OM1-CA182-R01 大間原子力発電所 敷地ごとに震源を特定して策定する地震動のうち内陸地殻内地震について(コメント回答 その3)
(F-14 断層, 及び奥尻3連動による地震の地震動評価)
OM1-CA182-R00(2022.12.8 ヒアリング資料)からの主な変更箇所について

正誤表

地震動解析の入カミスにかかわる評価結果の誤りの修正内容

断層モデルを用いた手法による地震動評価結果 【③ 断層傾斜角の不確かさケース 速度時刻歴波形】

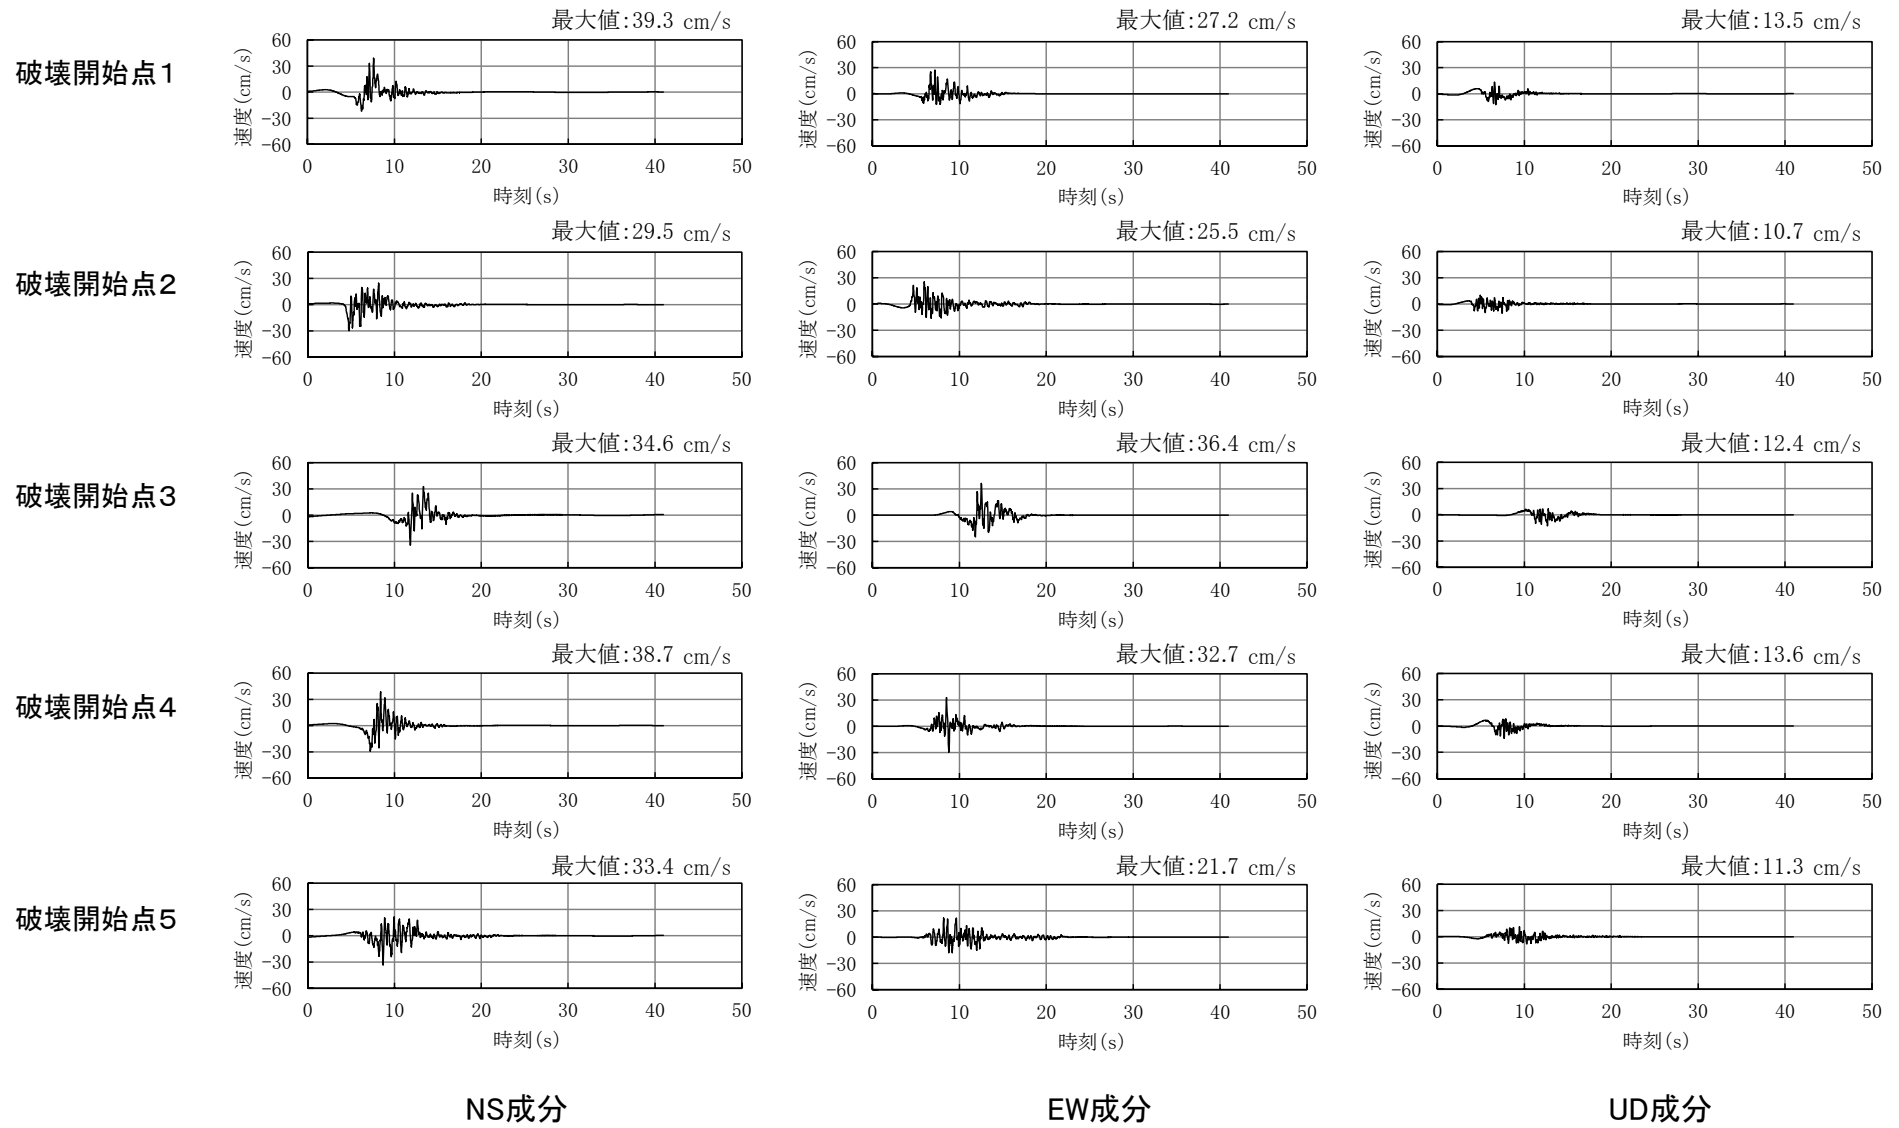
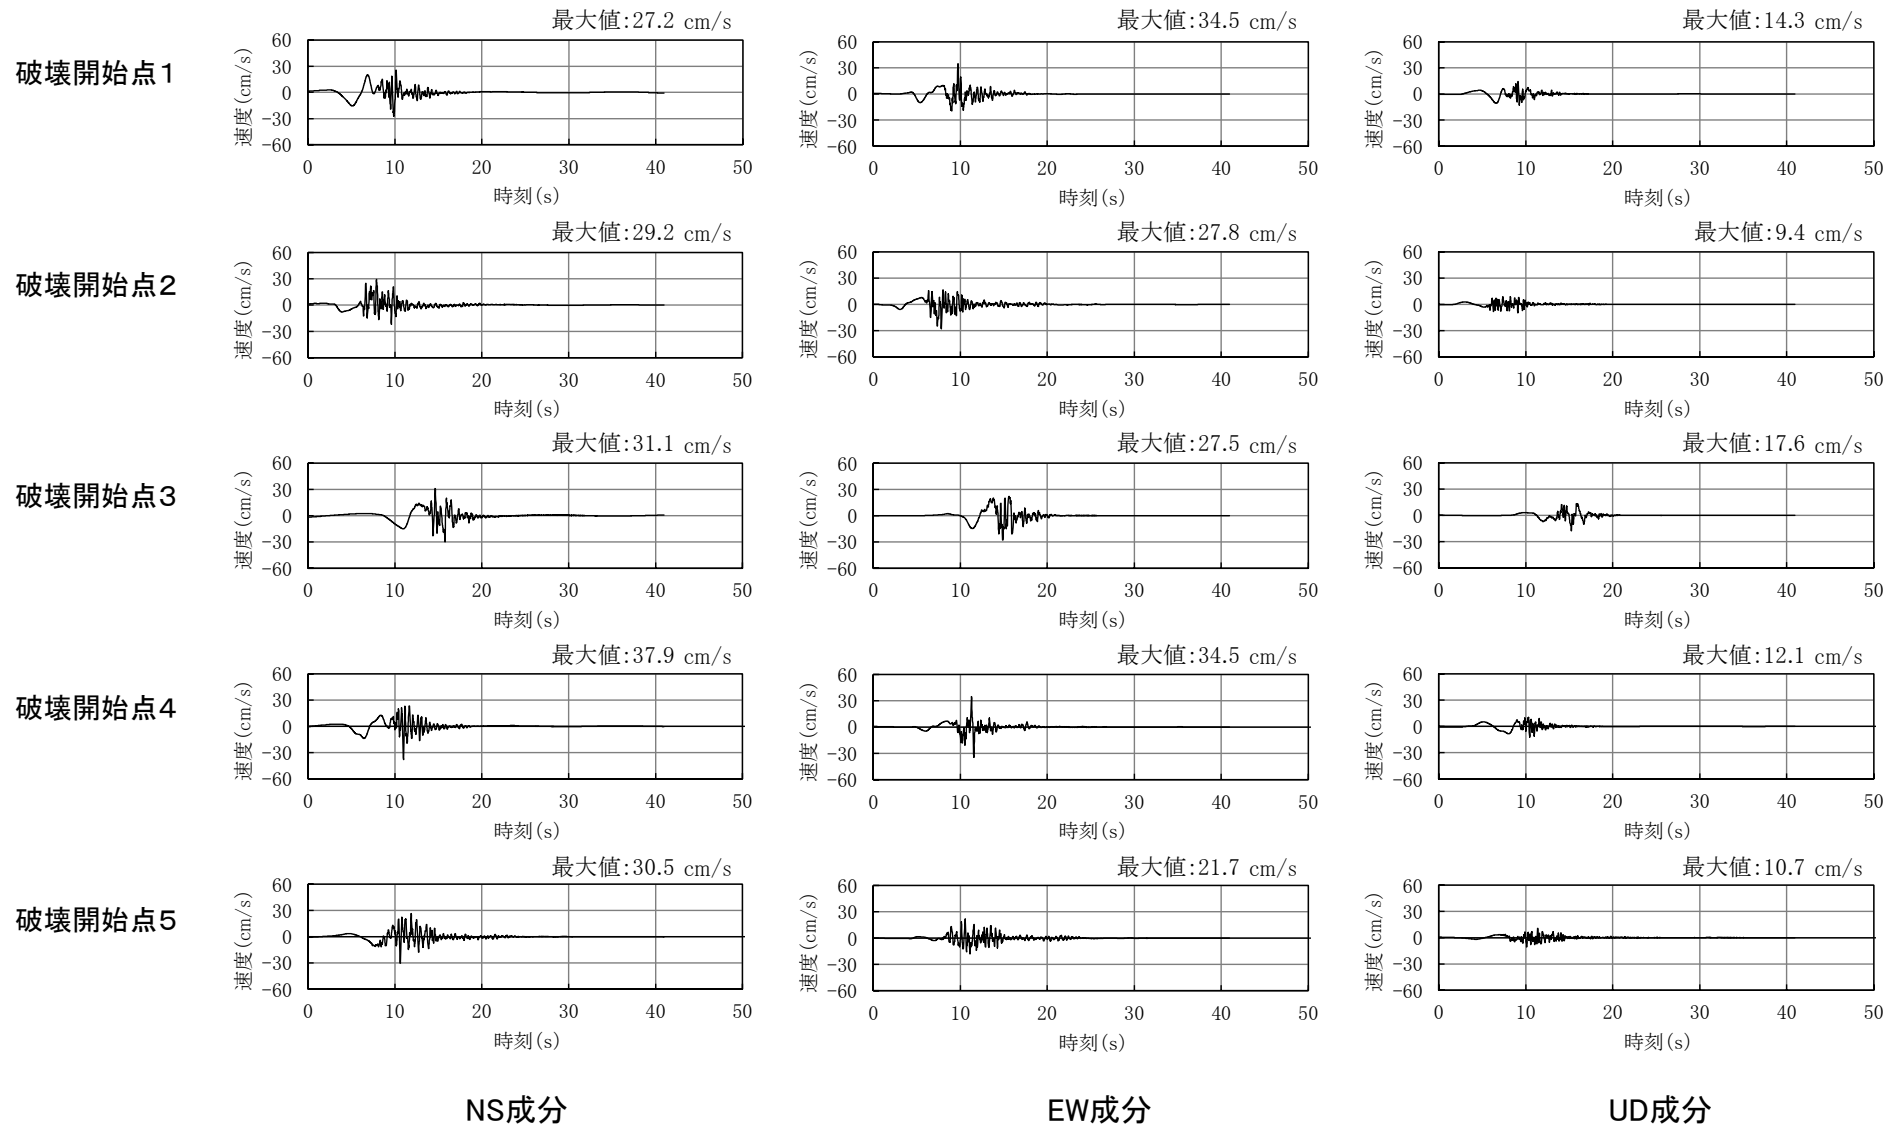
⑨ F-14断層による地震の地震動評価結果の誤り

断層モデルを用いた手法による地震動評価結果 【④ 短周期レベルの不確かさケース 応答スペクトル】

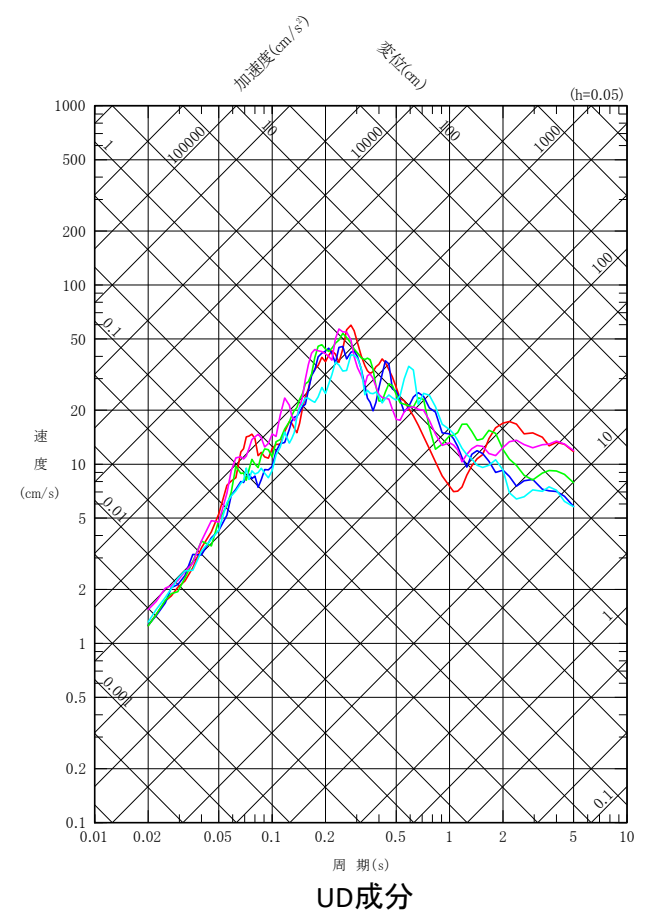
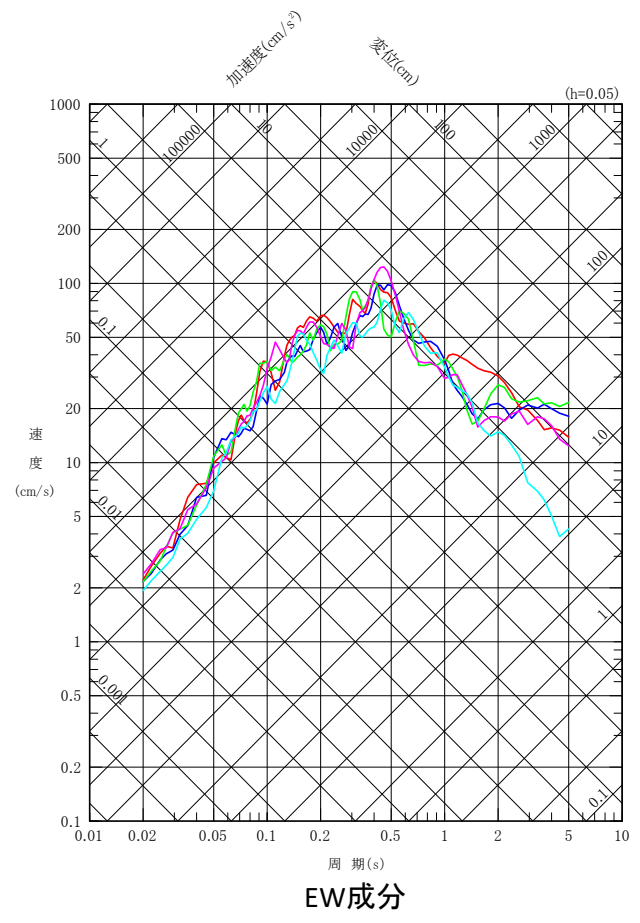
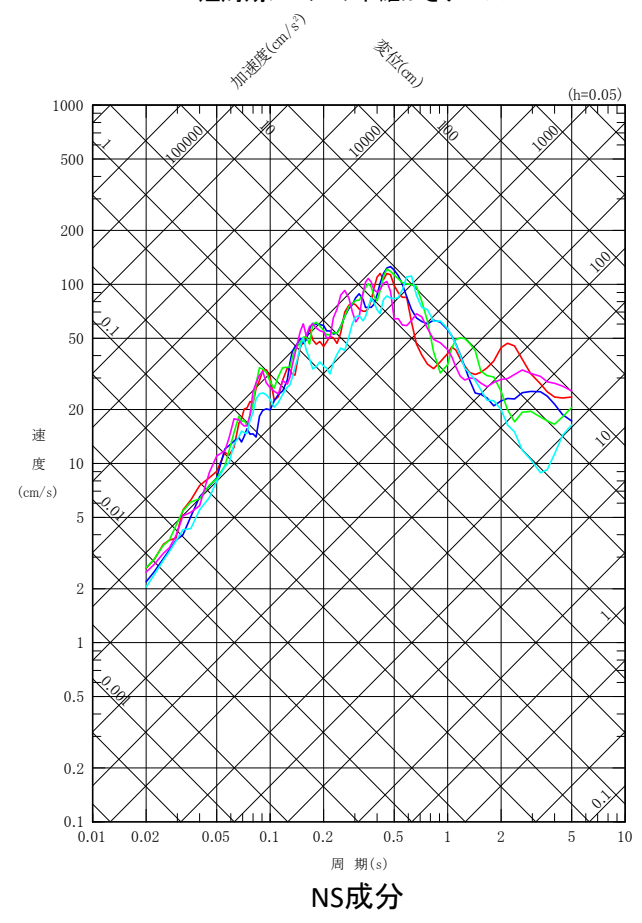
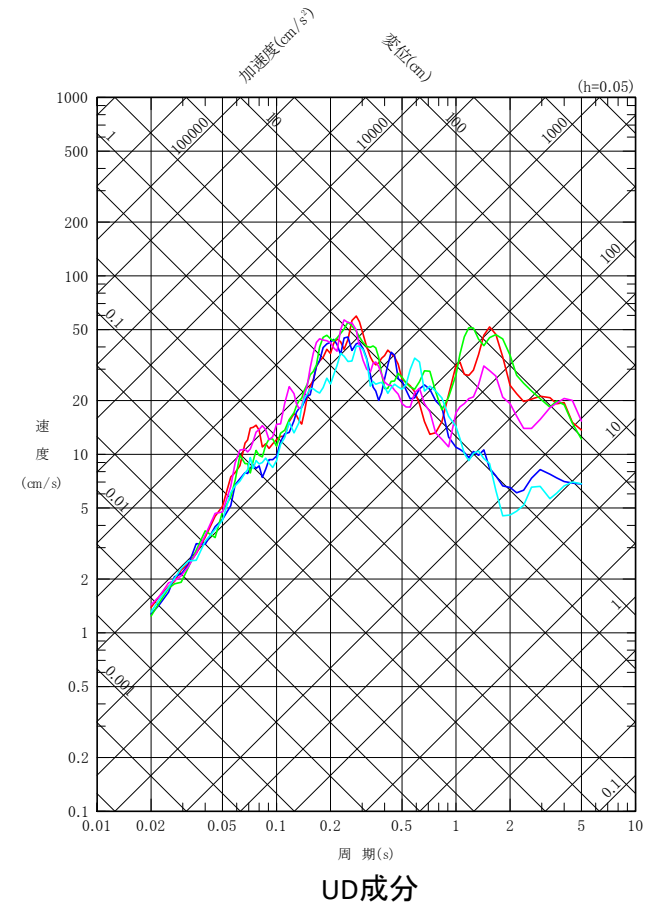
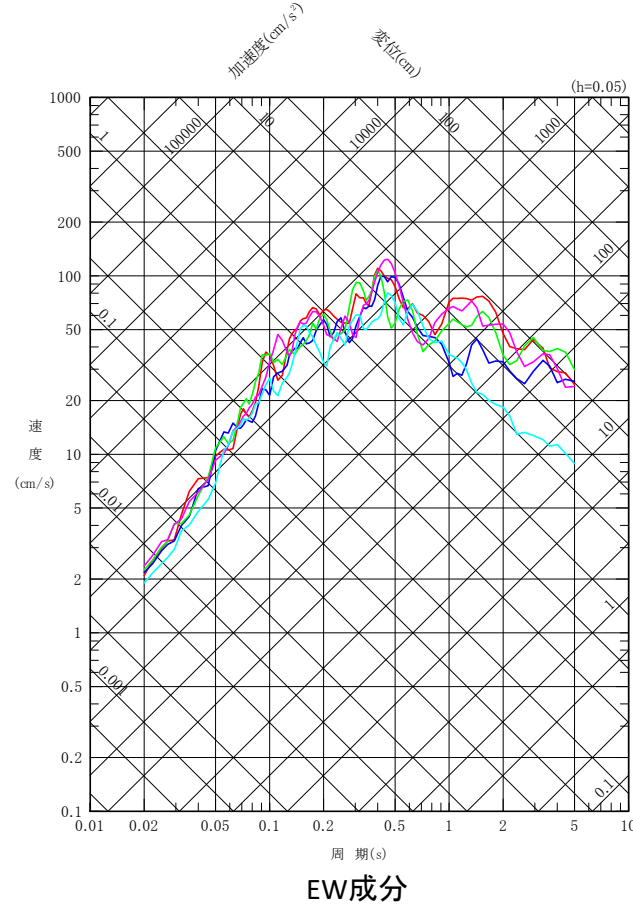
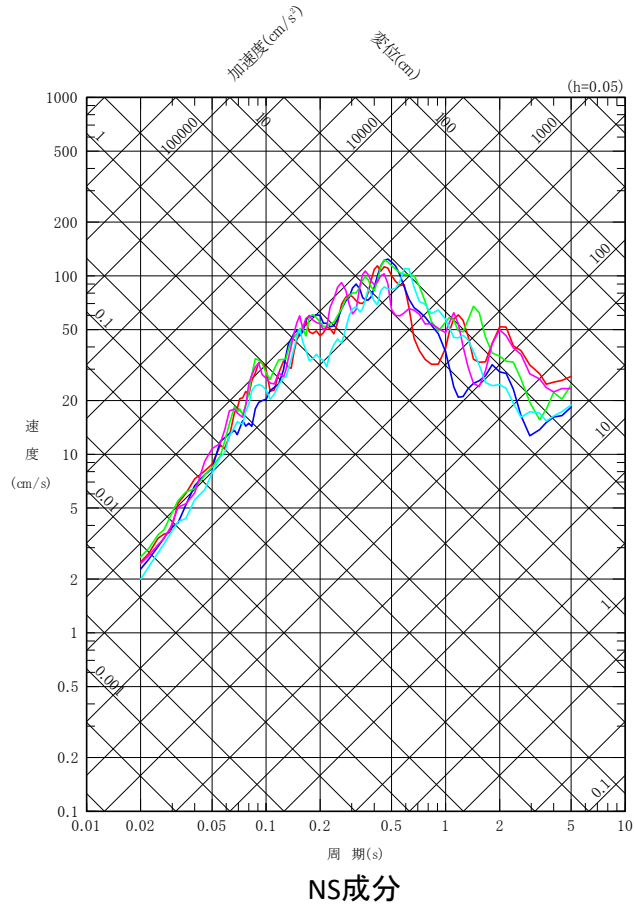
⑩ F-14断層による地震の地震動評価結果の誤り
